Antrag zum Projekt Ausbau K 128, hier Neue Planung

Der Gemeindevorstand wird gebeten, mit den Trägern des Ausbaus über eine Neuplanung (nicht mehr „Im Bestand“) vor allem in folgender Richtung zu verhandeln:

Gemeinde Rotldorf - OT Gundersenhausen
 Gehwegerneuerung K128
 Entwurf Lageplan - Planausschnitt 1

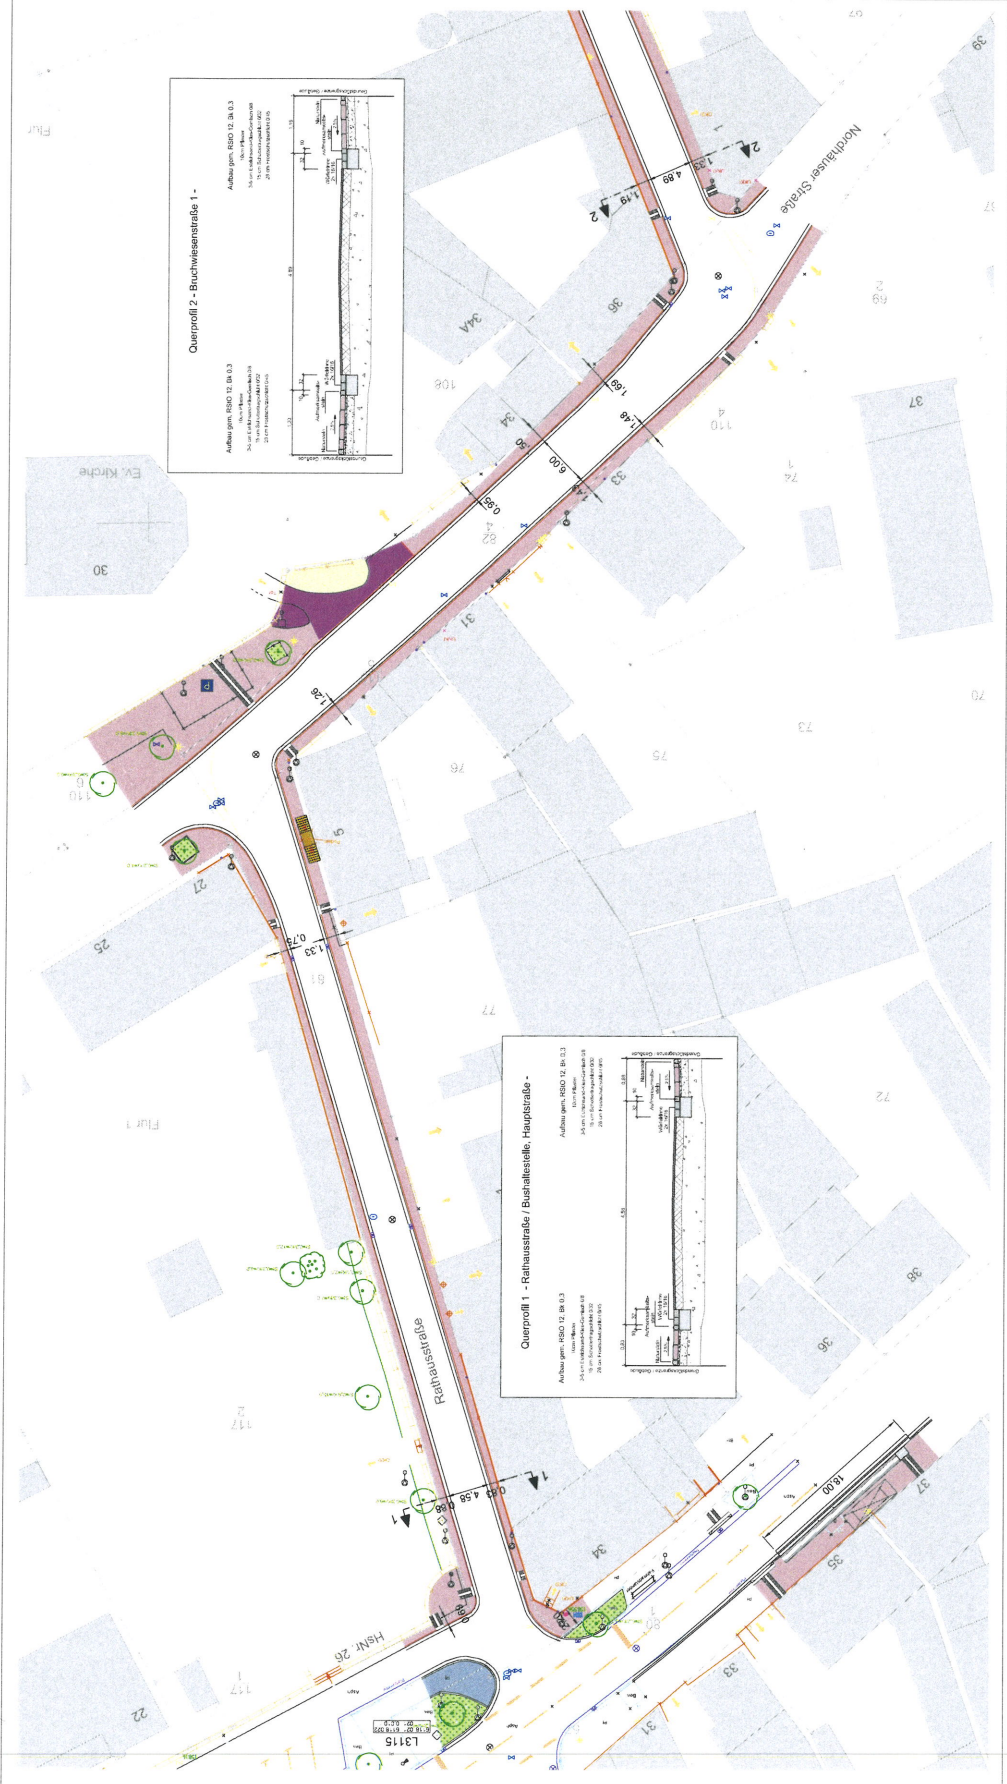
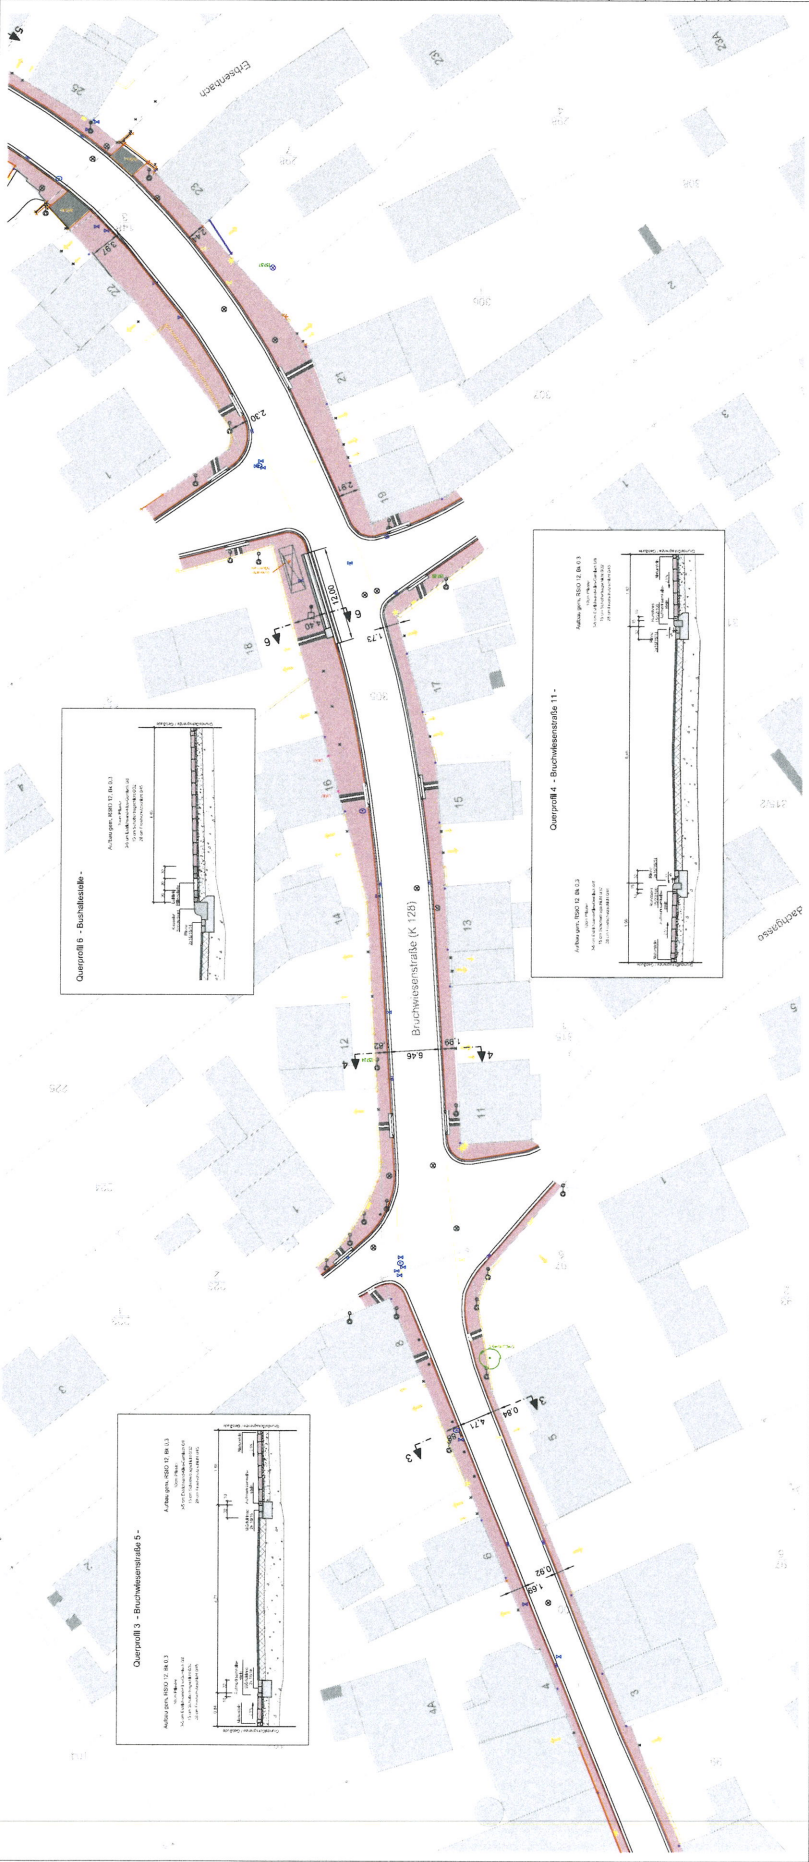
In dieser Durchgangsstraße wird die nur optische Trennung des Gehwegs vom Fahrweg dazu führen, dass Autos noch häufiger als bisher den Gehweg überfahren. Das gilt vor allem für die Rathausstraße und den engen Teil der Bruchwiesenstraße. Ob dieses Konzept für eine so stark befahrene Straße taugt, muss noch einmal überprüft werden. Andere Gemeinden gehen an Durchgangsstraßen zum Ausbau von stark erhöhten Bordsteinkanten hin.

In der Rathausstraße verschmälert sich der Gehweg auf der Nordseite von 88 auf 75 cm, während er sich auf der Südseite von 83 cm auf 133 cm verbreitert, um sich im Bereich der Treppe Rathausstraße 5 wieder auf 53 cm zu verschmälern, obwohl an dieser Stelle der gegenüberliegende Gehweg auch an der schmalsten Stelle (Hausecke) 146 cm breit ist. Auf diesen nördlichen Gehweg könnte man zugunsten eines verbreiterten Gehwegs auf der Südseite verzichten.

Dadurch würden auch die Richtlinien von Hessen-Mobil weitgehend erfüllt, die auf mindestens einer Straßenseite einen 1,43 Meter breiten barrierefreien Gehweg vorschreiben.

Bei Verzicht auf den nördlichen Gehweg ist es planerisch leicht möglich, dadurch die Freitreppe zu erhalten, und trotzdem einen ausreichend breiten Gehweg darum herum zu führen,

Auch in der Bruchwiesenstraße ist der Gehweg an einer Stelle 84 cm breit, obwohl auf der gegenüberliegenden Seite 188 cm zur Verfügung stehen. Geringe Verschwenkungen können durchgehend breite Gehwege bringen.

An der Ecke Nordhäuserstraße / Bruchwiesenstraße ist der Gehweg auf der Ostseite (Anwesen Anthes) extrem schmal, während die Straße riesig breit (mehr als 7 Meter) wird und auch der Gehweg auf der gegenüberliegenden Seite sehr breit ist. Die Kurvenführung kann sehr leicht zugunsten der Fußgänger verbessert werden.

An diese Stelle gehört eine sichere Querungshilfe. Dem Übergang von der Nordhäuserstraße über die Bruchwiesenstraße (an der Gastwirtschaft) fehlt eine solche Querungshilfe. Einfache Pflanzinseln könnten das bringen. Anwohner beklagen die völlige Unübersichtlichkeit dieser Ecke für Fußgänger.

Der Fußgängerübergang von der Bäckerei Hofmann Richtung Volksbank ist sehr unübersichtlich. Selbst wenn der Gehweg auf der Südseite durch Verzicht auf den Gehweg auf der Nordseite verbreitert werden sollte (siehe Punkt 2) ist es nicht möglich, in Richtung Roßdorf und in Richtung Kirche zu sehen. Das gilt vor allem für Leute mit Kinderwagen oder Rollatoren. Dieser Kreuzungsübergang muss für Fußgänger optimiert werden.

Dem Übergang Rathausstraße Nordhäuserstraße an der Ecke Breitweiser fehlt eine sichere Querungshilfe. Einfache Pflanzinseln könnten das bringen. Der Platz ist da. Das wäre dann der sichere Fußgängerüberweg von der Rathausstraße in Richtung Kirche. Die Nordhäuserstraße an dieser Stelle völlig unnötig um beinahe 70cm nördlich in Richtung Hauptstraße verschwenkt. Diese Fläche würde für eine Pflanzinsel vor der Rathausstraße 5 üppig ausreichen. Die jetzigen Parkplätze vor der Kirche könnten schräg angeordnet werden, der Platz reicht.

An der Kreuzung Bruchwiesenstraße / Friedhofstraße / Goethestraße ist die Querung insbesondere für Schulkinder extrem unübersichtlich. Legal parkende Autos versperren die Sicht in Richtung Stetteritz. Pflanzinseln könnten den Übergang so verschmälern, dass er für Kinder überblickbar wird. Eine Bedarfsampel wäre optimal. Dies ist eine Durchgangsstraße mit starkem LKW- und Busverkehr. Dass Tempo 30 gilt respektiert auch nicht jeder. Aus gutem Grund wurde für Autofahrer ein Verkehrsspiegel installiert. Der hilft aber den schwachen Verkehrsteilnehmern nichts. Hier muss eine konstruktive Lösung gefunden werden, die es auch langsamen, unsicheren und unerfahrenen Verkehrsteilnehmern ermöglicht, die Straße sicher zu queren.

Mit der DADINA wurde ein neues Bushaltestellenkonzept beraten. Es sieht nur noch eine Bushaltestelle in Richtung Roßdorf im Bereich Rathausstraße / Hauptstraße vor, gegenüber der Bäckerei auf der Hauptstraßenseite, was sehr zu begrüßen ist, da es dann für alle Buslinien nur noch eine Haltestelle in Richtung Roßdorf in diesem Bereich gibt. Das sollte in die Planungen der Rathausstraße einfließen, weil die derzeitige Bushaltestelle dort dann entfallen würde.
